# 改修工事の見直しについて

## アンケート結果等の概要

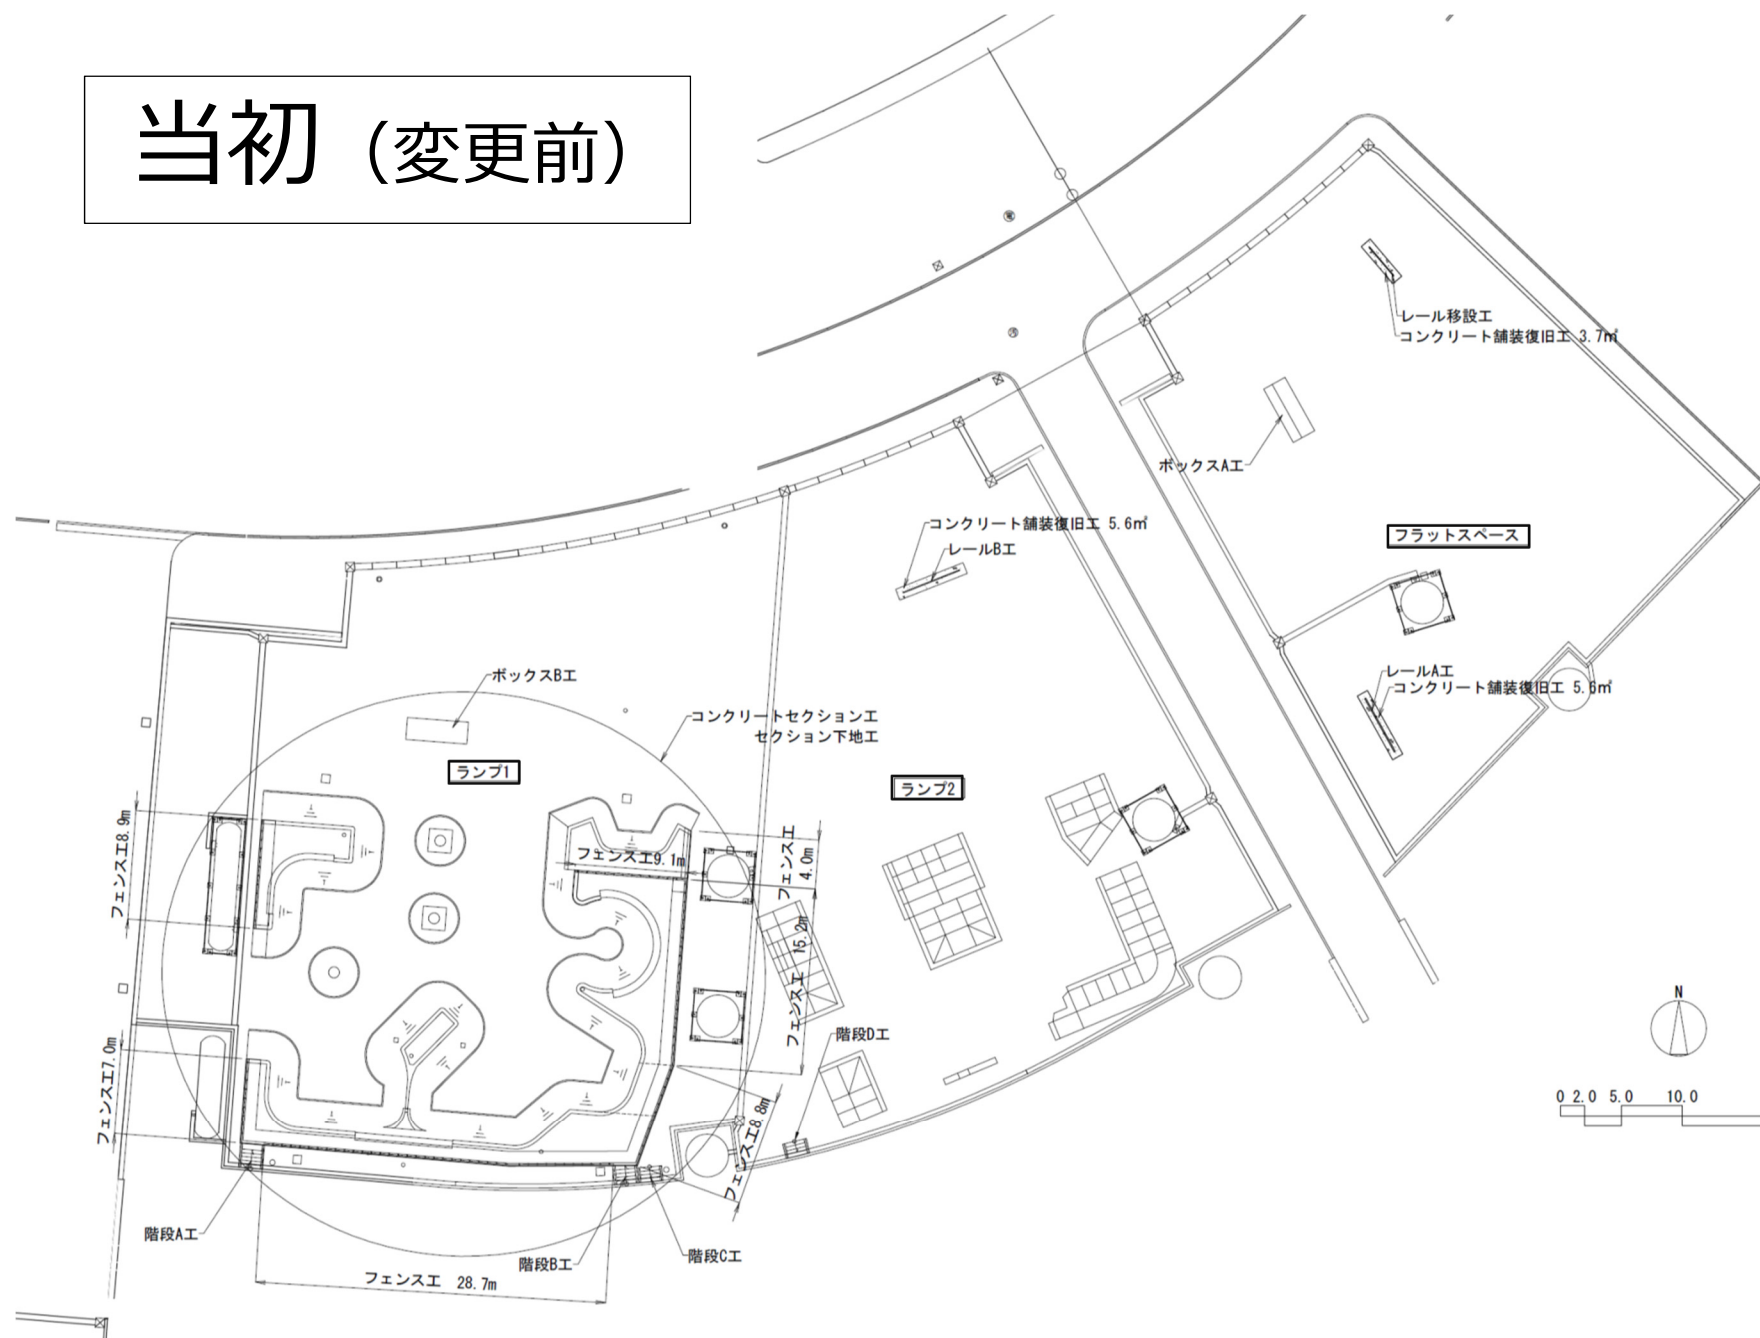
- ・フラットスペースに設置する全てのセクションについて、約4割の方が「不満である」と回答。(WEB アンケート)
- ・「向きが動線と交錯していて危ない」「フラットスペースは初心者の利用が多く、セクションの設置により危険度が増す」「設置するならランプ2の方がよい」などの意見が寄せられました。セクションの高さをもう少し高くしてほしい、といった意見もありました。
- ・また、既存の鉄製セクションを残してほしい、といった意見を多くいただきました。

このエリアにはセクションを設置しないこととします。  
(工事による閉鎖も行いません。)

セクション設置時に部分的に閉鎖  
予定（1か月以内）  
※状況により、ランプ2を全面的に  
閉鎖する場合があります。

1月中旬～5月末まで閉鎖

- ・フラットスペース（右側のエリア）は、セクションを何も設置しないこととしました。
  - ・フラットスペースへの設置を予定していたレールA、ボックスAについては、ランプ2及びランプ1に設置することとしました。（レールの移設は取りやめ）
  - ・ボックス・レール共に高さ（H）を見直し、平均で約6cm高くしました。
  - ・セクションの配置見直しに伴い、工事による閉鎖箇所も変更になります。
- ※工期延長のため、開放が6月上旬になる予定です。ご迷惑をおかけし申し訳ありません。
